RELATÓRIO TÉCNICO COMPLEMENTAR DE ANÁLISE DE IMPACTO DE
VIZINHANÇA – CONSTRUÇÃO DE NOVAS EDIFICAÇÕES E ESTRUTURAS

Processo Administrativo nº 48.834/2023-84- Empreendimento Portuário - EMBRAPORT - EMPRESA BRASILEIRA DE TERMINAIS PORTUÁRIOS S.A. (DP WORLD SANTOS)

RELATORIA DA COMAIV	RELATORES
DATA: 15/08/2023 Local: SECRETARIA DE DESENVOLVIMENTO URBANO	Glaucus Farinello – representante da SEDURB Ernesto Tabuchi – representante da SEGOV Eliana Mattar – representante da SEPORTE Fabiana de Cássia – representante da CET Maria Valéria Affonso – representante da SIEDI João Cirilo – representante da SEMAM

Figura 3 – Imagem encaminhada pela DPW identificada como implantação anterior, integrante do EIV

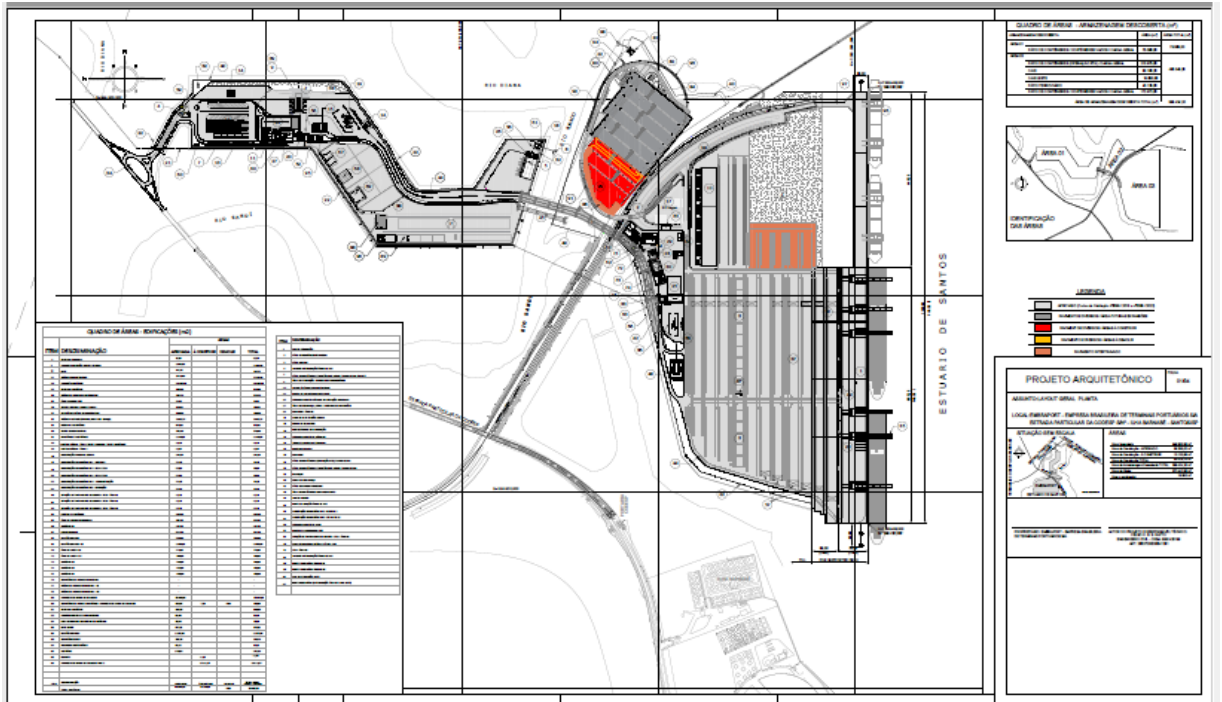
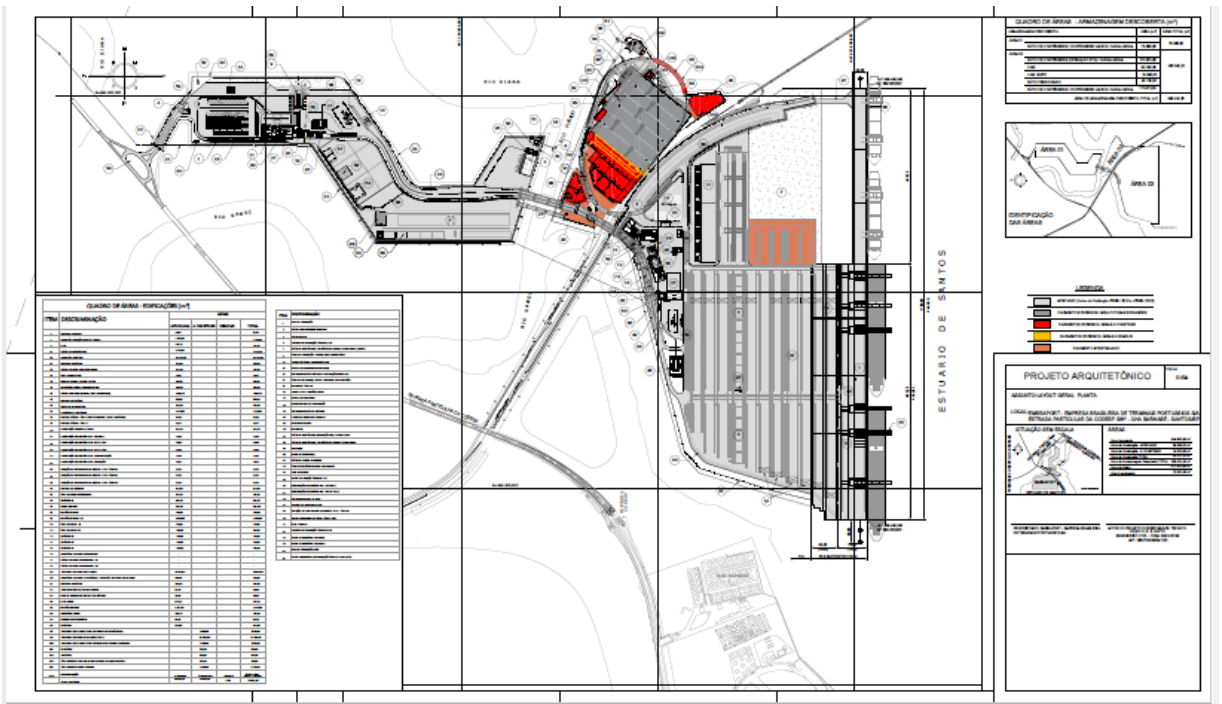
Recentemente foi encaminhada correspondência pela DPW à COMAIV, informando que em razão da finalização do projeto executivo das obras foi constatada divergência da área total efetivamente construída em relação à metragem que havia sido contemplada no EIV, sendo esta de 24.925,00 m² (vinte e quatro mil, novecentos e vinte e cinco mil metros quadrados) para expansão do armazém de celulose e áreas de apoio, ou seja, há um adicional de área de 12.925 m² (doze mil, novecentos e vinte e cinco metros quadrados) em relação àquela prevista inicialmente no EIV (conforme figuras 3 e 4).

Em razão do exposto, é necessária nova análise pela COMAIV, onde será verificada a necessidade de solicitação de adicionais medidas mitigadoras e/ou compensatórias atinentes à implantação final do projeto.
